改善箇所説明図

リアシートベルトバックル

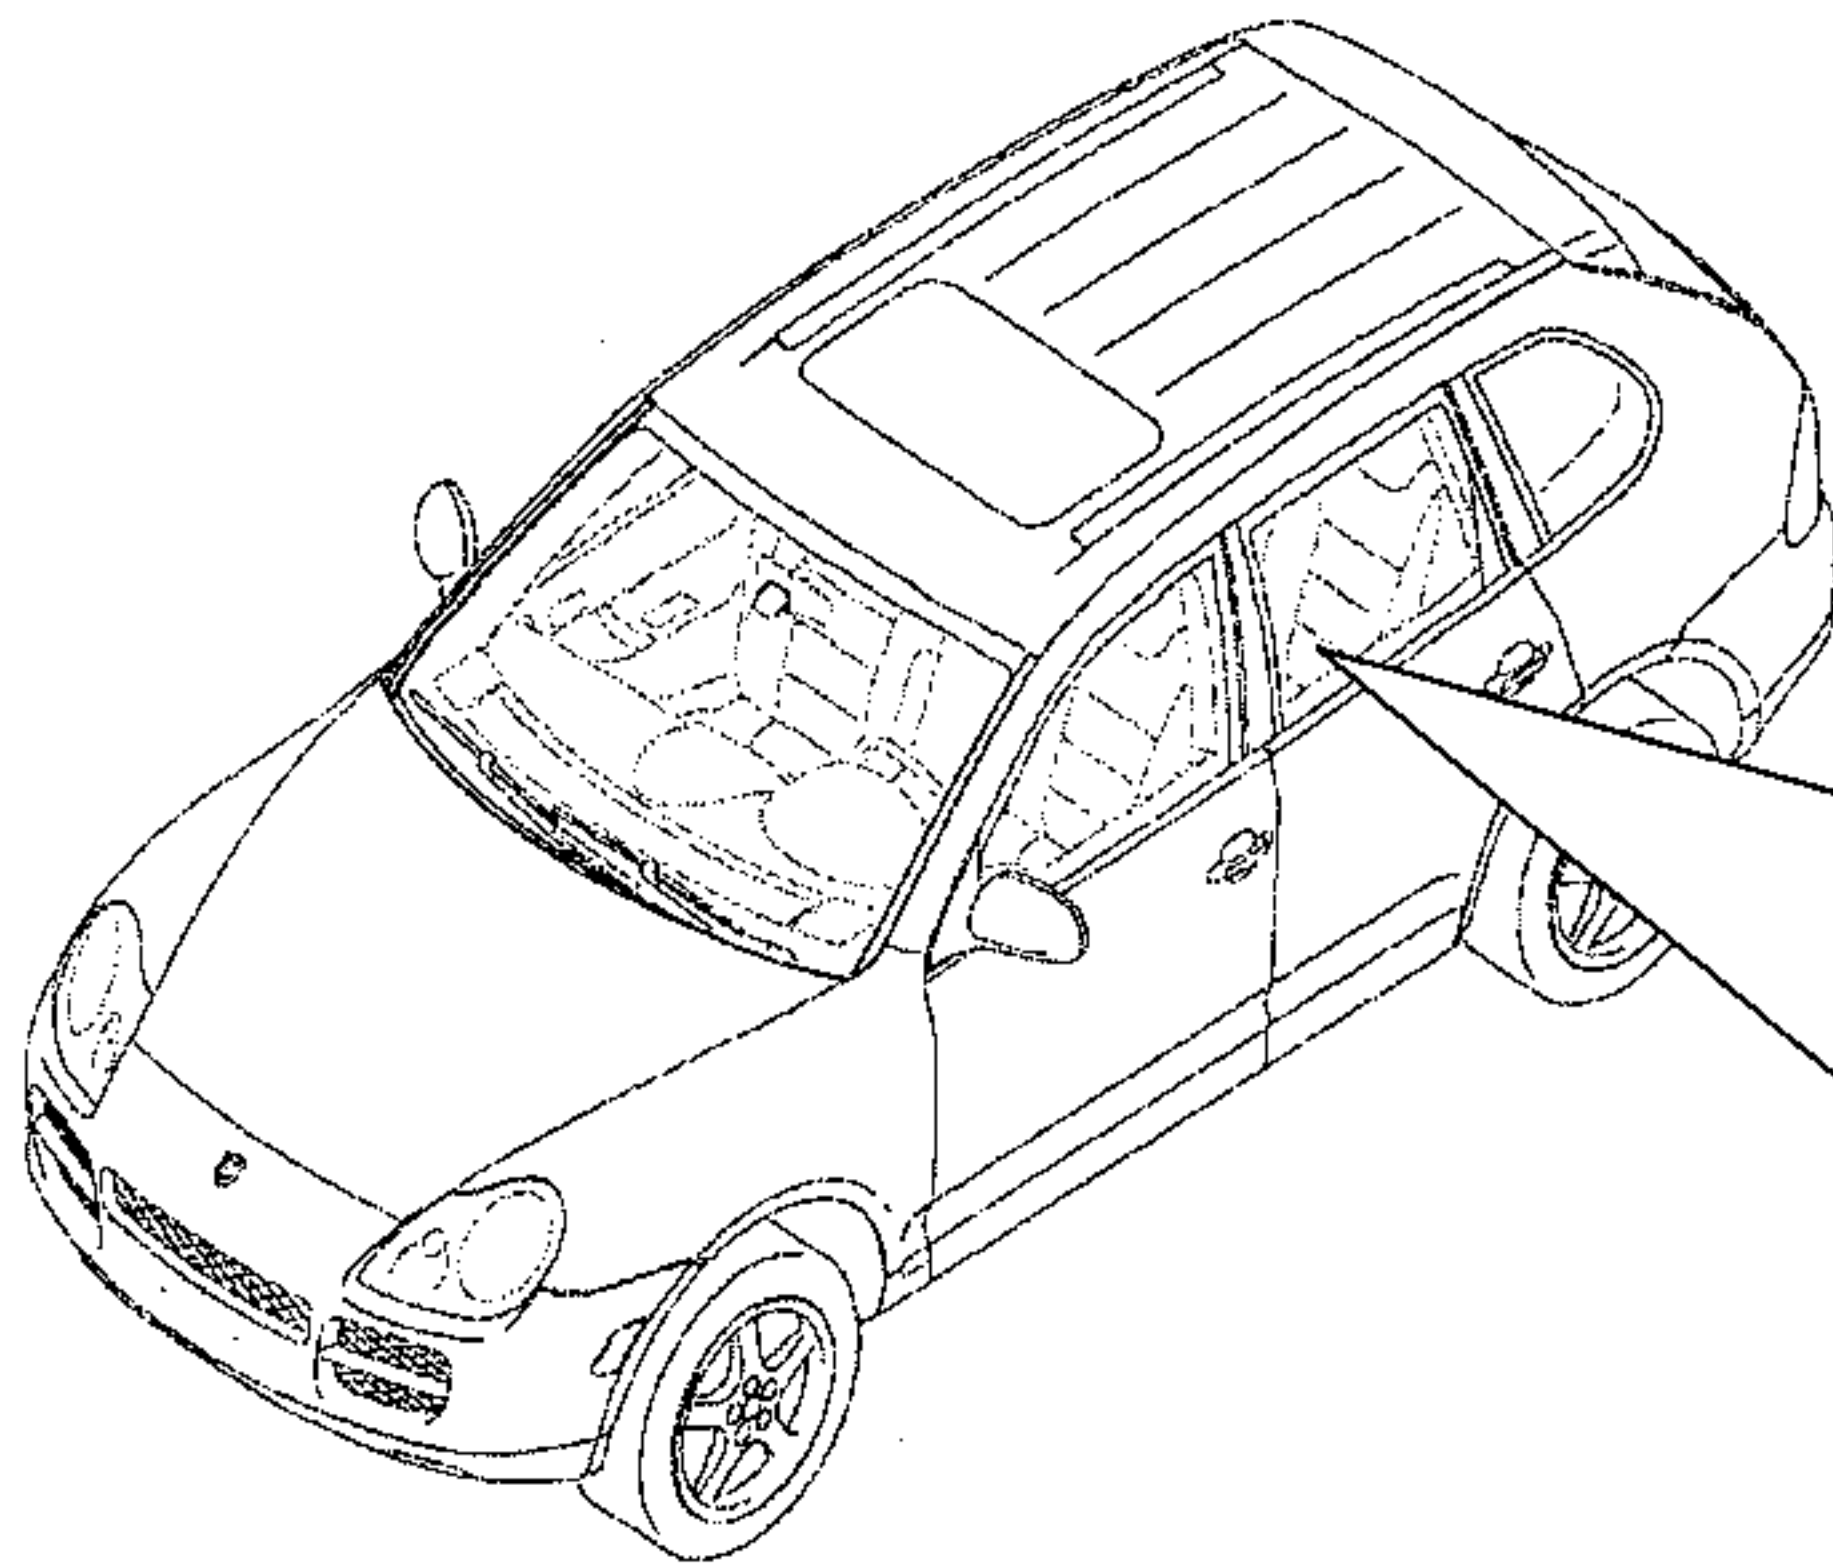
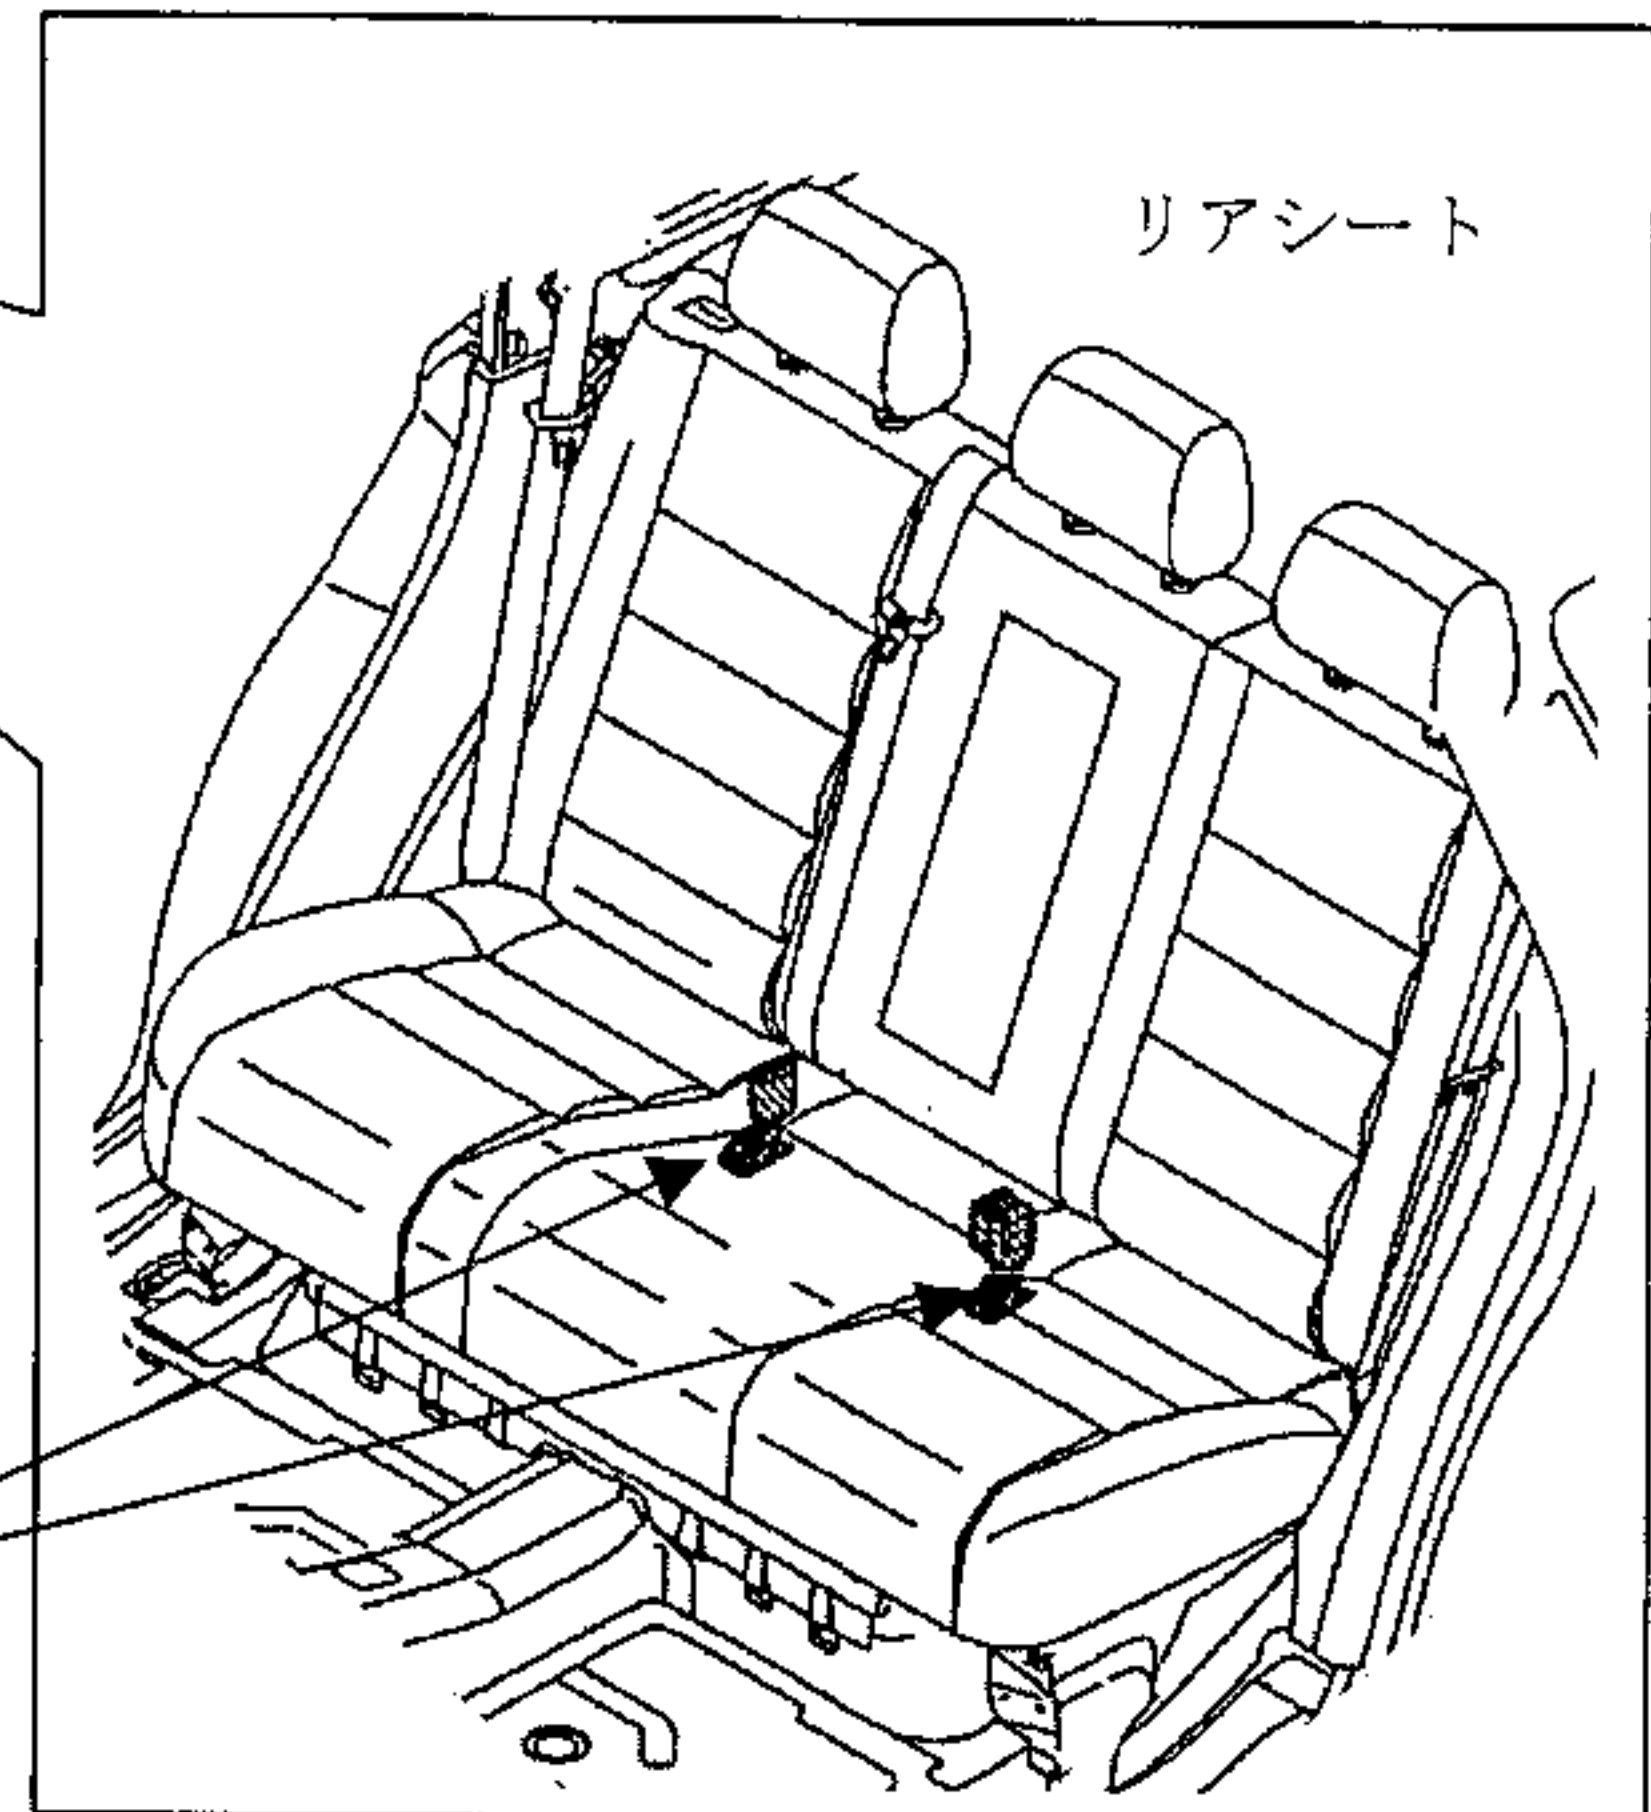
不具合発生箇所

後部座席のシートベルトバックルをステーに取り付けているリベットのかしめが不十分なため、リベットが抜け出してシートベルトバックルが外れ、乗員を拘束できなくなるおそれがある。

改善の内容

全車両、リベットのかしめを点検し、かしめが不十分なものはシートベルトバックル一式を良品と交換する。
